**Enquête publique unique, préalable à la
déclaration d'utilité publique emportant mise en
compatibilité du plan local d'urbanisme de la
commune de Clamart, et parcellaire, au bénéfice
de la SPL Vallée Sud Aménagement,
concernant le projet d'aménagement du secteur
sud de la route du Pavé Blanc à Clamart**

Enquête N° E24 000013 / 95
Ouverte par arrêté préfectoral du 3 avril 2024
et réalisée du **lundi 22 avril 2024 au jeudi 16 mai 2024 inclus.**

Rapport du commissaire-enquêteur

Plan

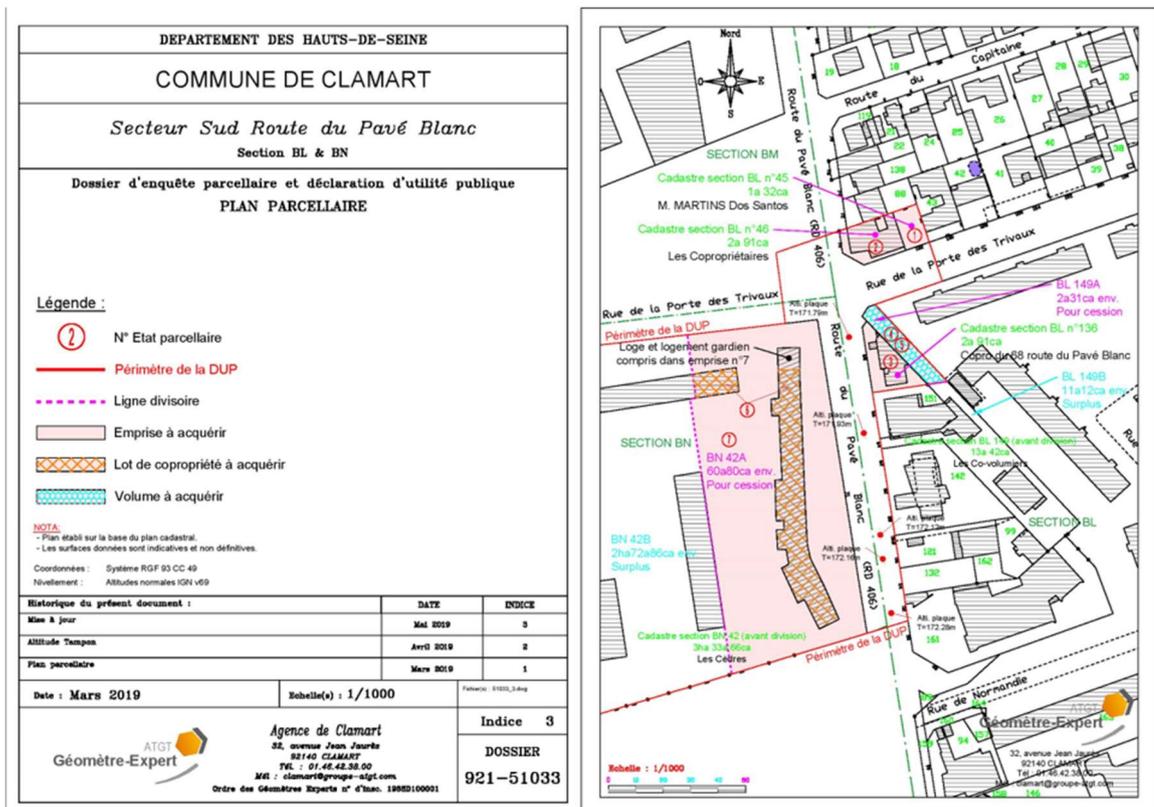
L'autorité environnementale n'a été interrogée que sur le périmètre de la zone de plan de masse et pas l'ensemble du périmètre de la DUP. Si cela avait été le cas peut-être que l'autorité environnementale n'aurait pas dispensé l'opération d'une étude environnementale et aurait pu prescrire une étude faune-flore sur l'ensemble de la résidence si elle avait eu connaissance du périmètre final de la DUP. L'Avis de l'autorité environnementale date du 07/04/2022. A cette date le périmètre de la DUP ne portait que sur la partie commerces. Ce n'est que très récemment que le périmètre a été étendue à l'ensemble de la résidence. »

A l'observation @214, « L'expropriation présentée dans les plans porte jusqu'au pieds des bâtiment J et K. Pourquoi ? L'emprise au sol de la nouvelle résidence porte sur les commerces existants. Pourquoi nous exproprier pour que l'on ait à racheter ces emplacements ? et à quels prix ? comment feront les personnes du bâtiment J et K pour se rendre dans les caves si cet espace n'est plus chez eux ? Y aura-t-il un droit de passage ? comment sera matérialisé cet accès ? A qui en reviendra-t-il la gestion ? A quels frais ? La délimitation des espaces tellement décriés à l'heure actuelle dans le dossier ne m'apparaît pas claire ici. Sur ce plan de masse diffusé, il est écrit que nos voies de circulation sont des voies « pompiers ». Si tel est bien le cas, le passage couvert permet-il le passage de ces véhicules ? ».

L'observation E154 précise « La partie acquise est adjacente au bâtiment, J et K, partie où nous avons la sortie/entrée des poubelles (conteneur des bâtiments). A prévoir comment s'effectuera ces sorties entrées car les conteneurs ne pourront pas passer par l'autre côté car il y a des marches alors que ces entrées sorties à une rampe. ».

Outre le nombre de places de parking perdues pour la résidence, se pose un autre problème, celui de la division de la parcelle. Sur le plan du dossier, cette parcelle serait divisée au ras des bâtiments J et K. Que deviendront les accès « rampes » aux caves qui servent aussi à sortir les containers d'ordures ménagères, tant pendant les travaux qu'après ?

Dès les réunions de 2019, le périmètre du projet de DUP a été expliqué en particulier les différences de périmètre entre la DUP et le plan parcellaire.

Le périmètre de la DUP comprend les propriétés foncières nécessaires à la réalisation du projet d'aménagement du secteur sud de la Route du Pavé Blanc ; précision étant ici faite qu'il s'agit des « unités foncières », c'est-à-dire, de l'ensemble des parcelles contiguës appartenant à un même propriétaire.

Le périmètre de la DUP s'étend au-delà du périmètre du plan parcellaire puisque ce projet nécessite la division de la parcelle de la copropriété de La Chaumière selon la ligne divisoire (en violet). Ainsi, l'ensemble de la copropriété est concerné par la déclaration d'utilité publique mais les emprises à acquérir sont partielles.

S'agissant de l'accès aux caves et aux locaux d'ordures ménagères du bâtiment J-K, les besoins du projet nécessitent une division de la parcelle de la copropriété de La Chaumière au ras du bâtiment J-K tel que retranscrit sur le plan d'intention du dossier de DUP (voir en page 41) et sur le plan parcellaire du dossier d'enquête parcelle (voir en page 4).

L'arrêté préfectoral de cessibilité constatera la scission et le retrait des parties communes de la copropriété de la Résidence de la Chaumière selon la ligne divisoire représentée sur le plan parcellaire du dossier d'enquête parcellaire.
